Avis délibéré
de la Mission régionale d'autorité environnementale d'Île-
de-France sur le projet immobilier des Hauts de Gravigny à
Longjumeau (Essonne)

N°MRAe 2021-1711
en date du 29 juillet 2021

Figure 1: Localisation du projet (p.11)

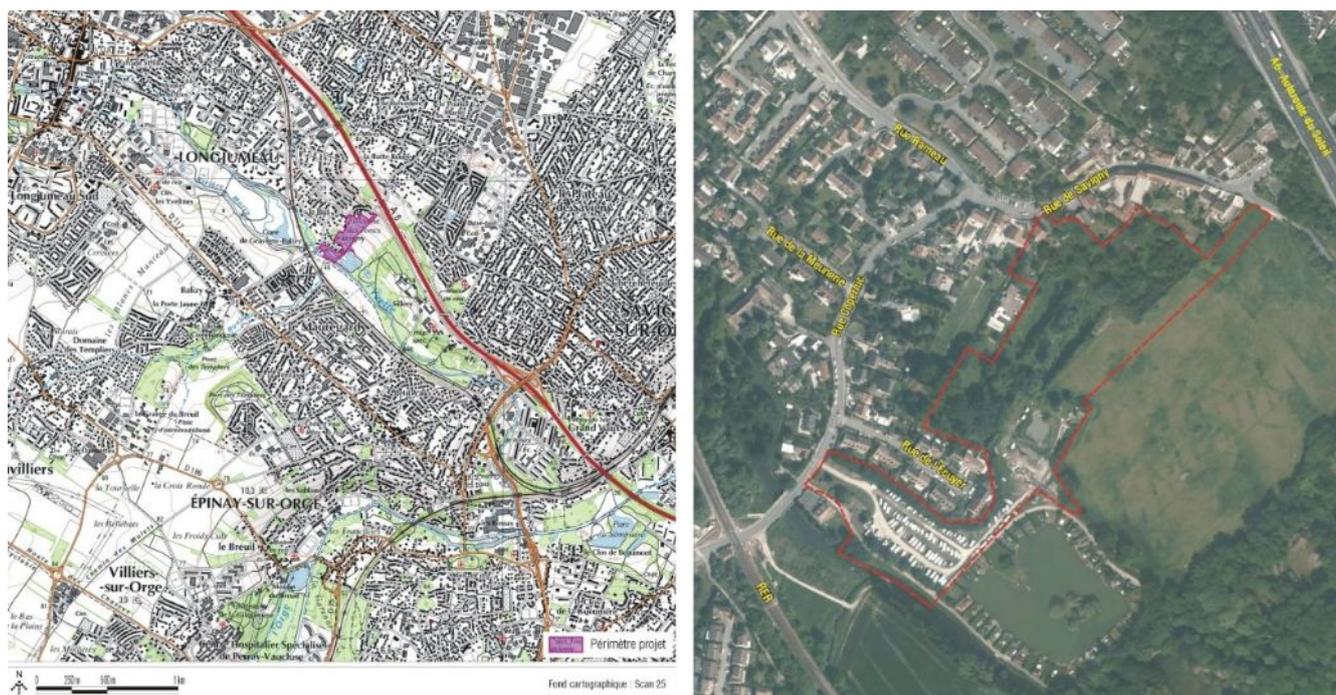
Le projet s'implante au sud-est de Longjumeau, sur un site d'environ 4 hectares au sein du hameau de Gravigny, entre l'autoroute A6 au nord et la rivière de l'Yvette au sud. Le RER C passe en limite ouest du site, qui est desservi par la gare de Gravigny-Balizy (Figure 1).

Une mise en perspective historique du secteur et de son urbanisation aurait permis de mieux appréhender le contexte du projet.
